**III/1024 Řitka, most přes D4 ev.č. 1024-1**

SO 000/1

**1**

## Změnový list

**PŘELOŽKA EL. PŘÍPOJKY  
SOUKR. MAJITELE (NOVÁ  
POLOHA) 60M**

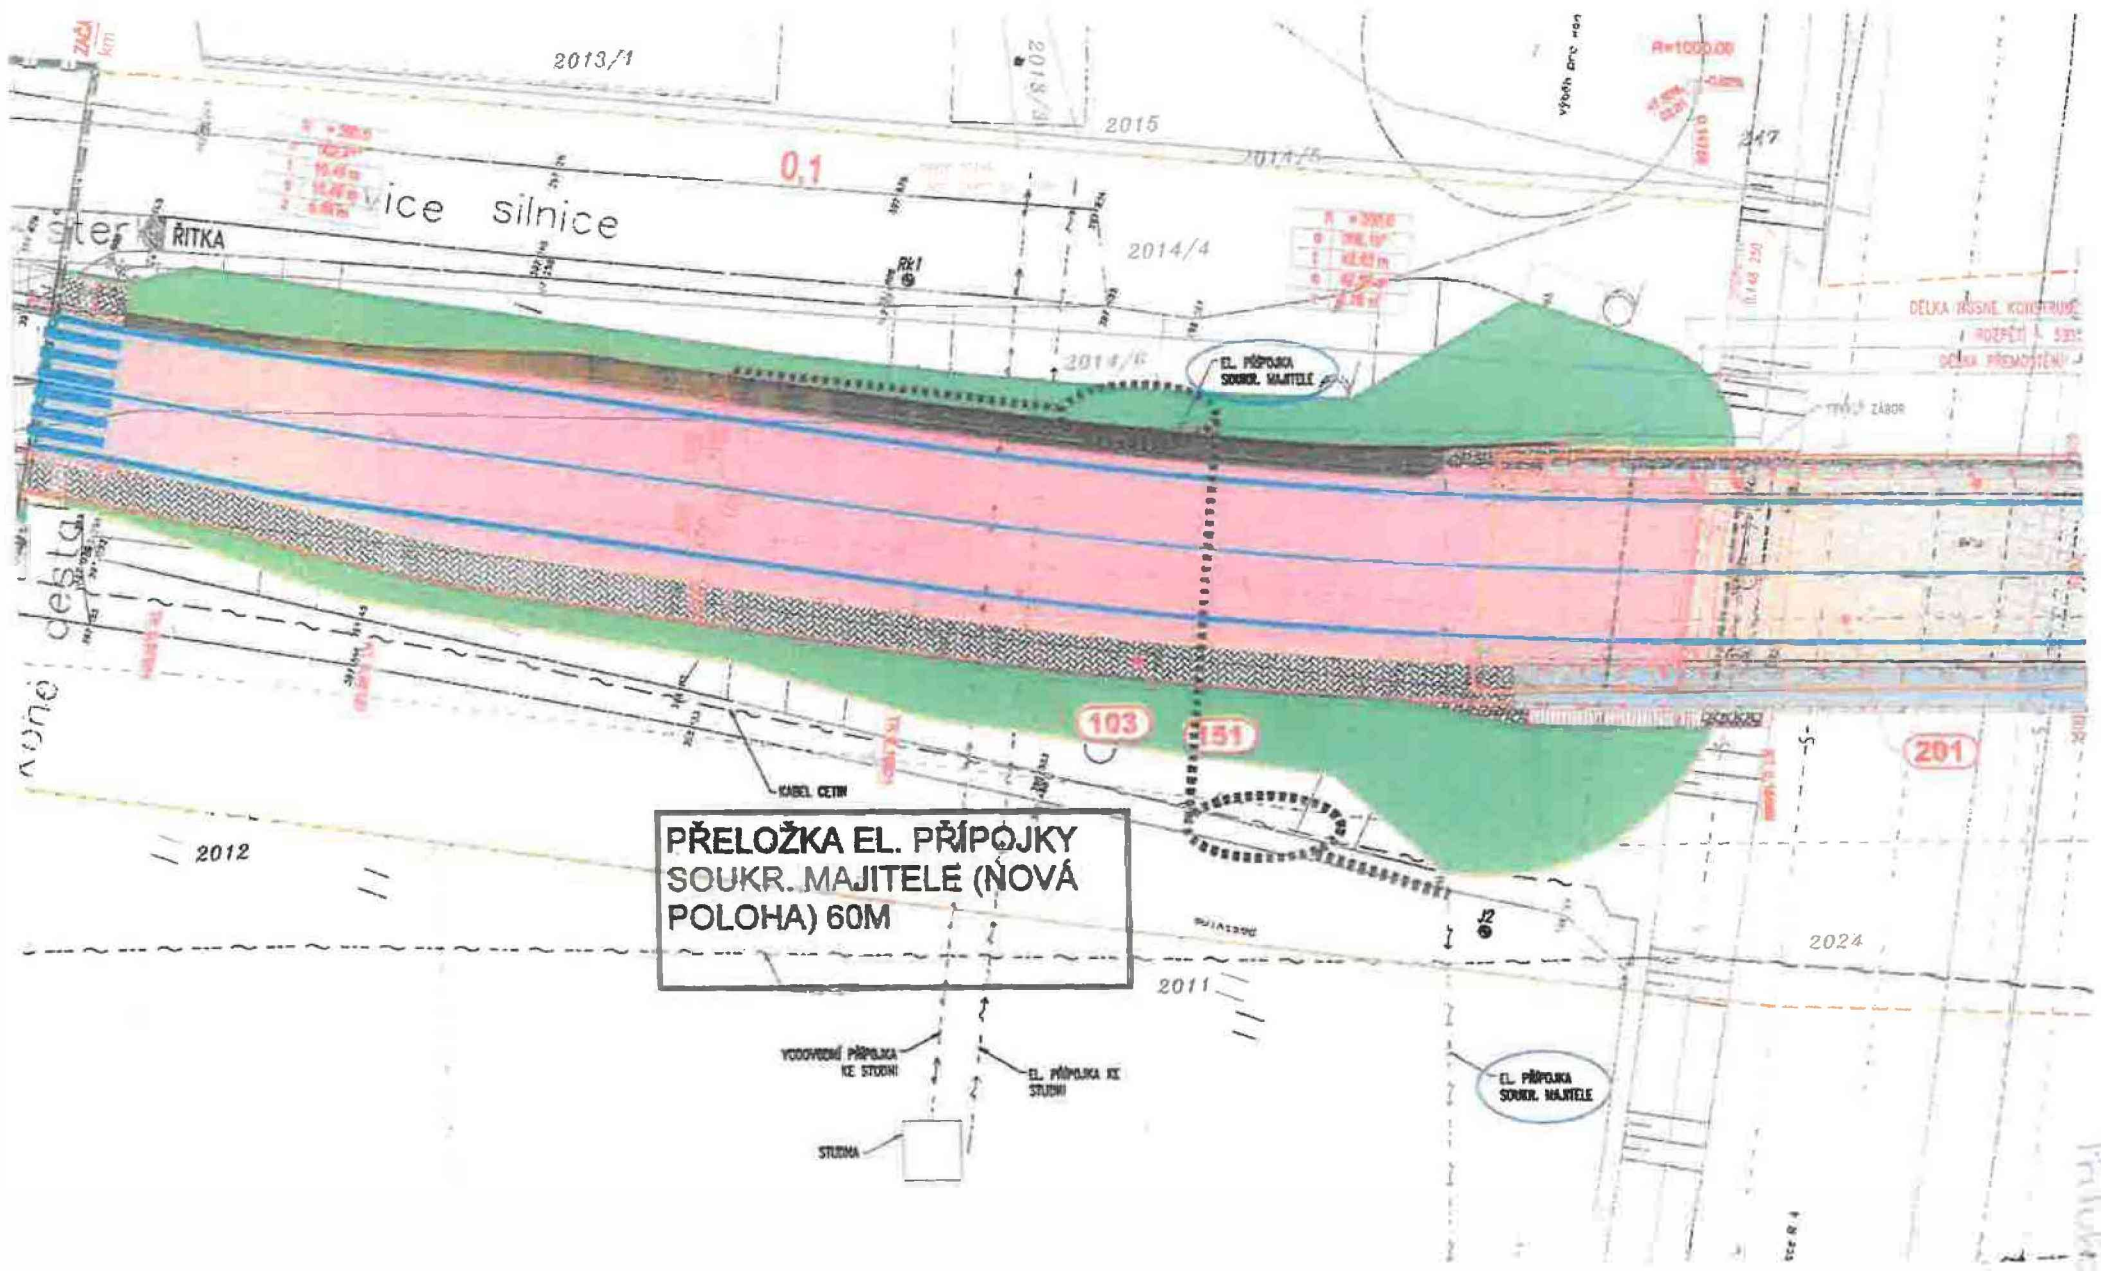
Během přípravy stavby byl na základě informace vlastníka sousedního pozemku lokalizován a sondou ověřen stávající kabel NN, který se nachází v místě navrhované nové opěry mostu. Pro další postup stavebních prací je nutné kabel provizorně přeložit a po vybudování opěry definitivně uložit do nové polohy.

Tímto Vám oznamujeme, že během přípravy stavby byl na základě informace vlastníka sousedního pozemku lokalizován a sondou ověřen kabel NN, který je v místě navrhované nové opěry. Tato zjištění vede ke vzniku „ZBV“

- před demolicí mostu a výkopovými pracemi v místě opěry bude kabel provizorně přeložen
- po vybudování opěry a záspy za opěrrou bude definitivně uložen do nové polohy
